Antrag auf gehobene wasserrechtliche Erlaubnis für das Ableiten des Niederschlagswassers aus dem westlichen Teil des Gewerbegebietes „Hungerbühl II“ und dem bestehenden Bereich „Am Hungerbühl“ in Neukirchen b. Hl. Blut in den Freybach

Erläuterung

~~Gehobene/beschränkte wasserrechtliche Erlaubnis/Bewilligung/Genehmigung erteilt.~~
~~Plan festgelegt/genehmigt~~
mit Beschl. vom 03.03.2021
Sg. Wasser Nr. 691/01-0193

gleichgestellt mit der Prüfung des **Wasservirtschaftsamtes Regensburg** vom 11.11.2020 zum Wasserrechtsantrag vom 20.10.2020

Abb. 4: Ausschnitt Berechnungslageplan (Anlage 5.1)

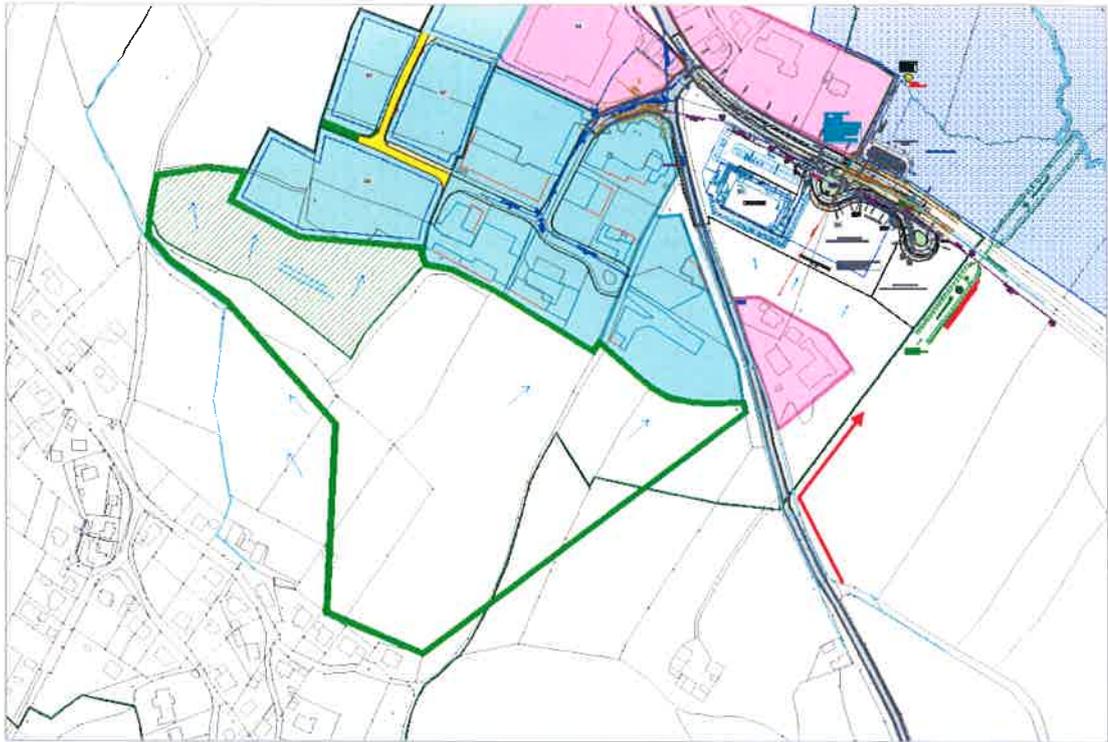
Insgesamt fließt derzeit Niederschlagswasser aus ca. ^{2,843} ~~2,754~~ ha befestigter Fläche dem „Freybach“ über die Einleitungsstelle E1 ohne Berücksichtigung des Außengebietes zu.

Rechnet man für den zukünftigen Abfluss das Außengebiet wie beschrieben mit 0,8 ha mit ein, erhält der Freybach derzeit einen Zulauf aus ~~3,554~~ ha abflusswirksamer Fläche.

Mit dem westlichen Teil des geplanten Gewerbegebietes zusammen ergibt sich zukünftig ein Einzugsgebiet von $A_u = 5,09$ ha bei Variante 1 und ~~6,54~~ ha bei Variante 2.
